Onderwerp: Ontwerp principe markering straatjuwelen?

Beoogde locatie 2 van 4 - Straatjuwelen t.h.v. Haerdawei 27 - Oosterbierum - metrerings 20.3 (N393)

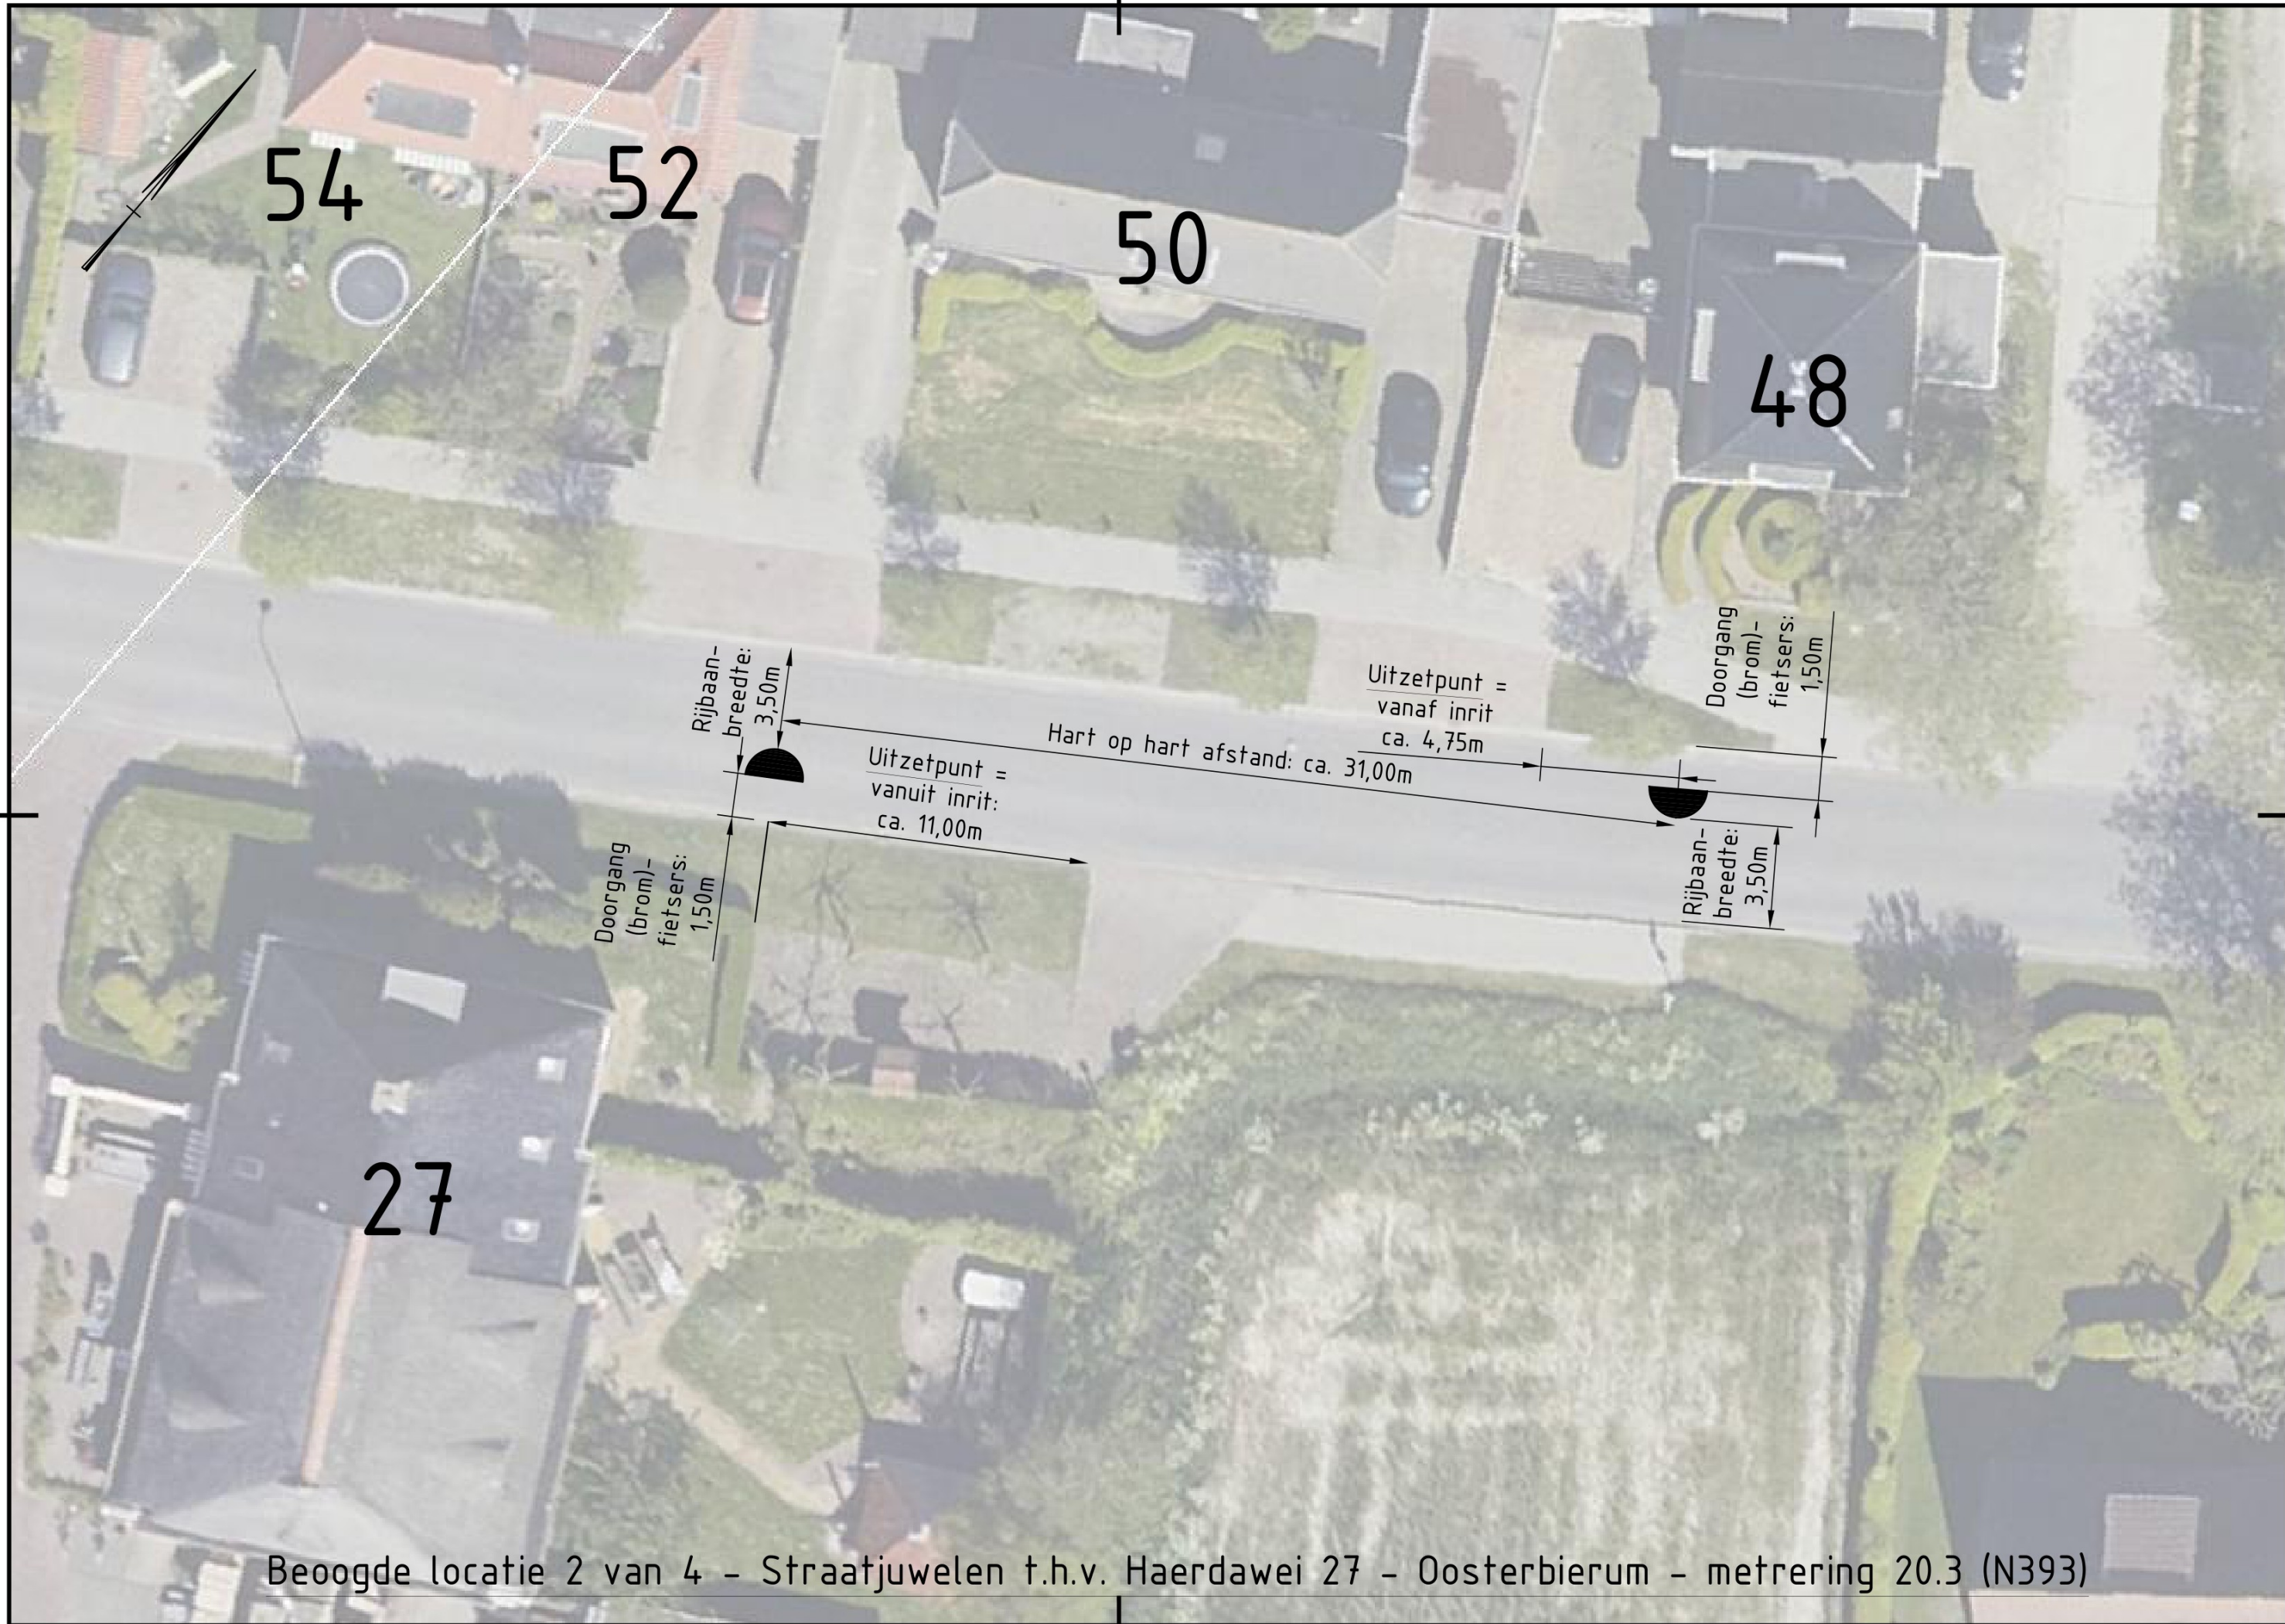
Vanwege de slechte zichtbaarheid van de straatjuwelen in Oosterbierum en Sexbierum (klachten) stel ik voor bescheiden markering aan te brengen, conform onderstaande.

Dus niet een volledig gesloten vlak, maar de randen. [R]

De onderstaande configuratie is volgens mij 4 meter puntstuk aan weerszijden, uitkomend op het juweel. Je kunt er ook voor kiezen een outline rond de juweel te maken, en zo de puntstukken op elkaar aan laten sluiten.

Zou jij [J] en/of [J] willen voorzien van Ã©Ã©n principe ontwerp voor de markering (agglomeraat)? Die kunnen ze dan bij de 8 (2 x 4 locaties) straatjuwelen aan laten brengen.
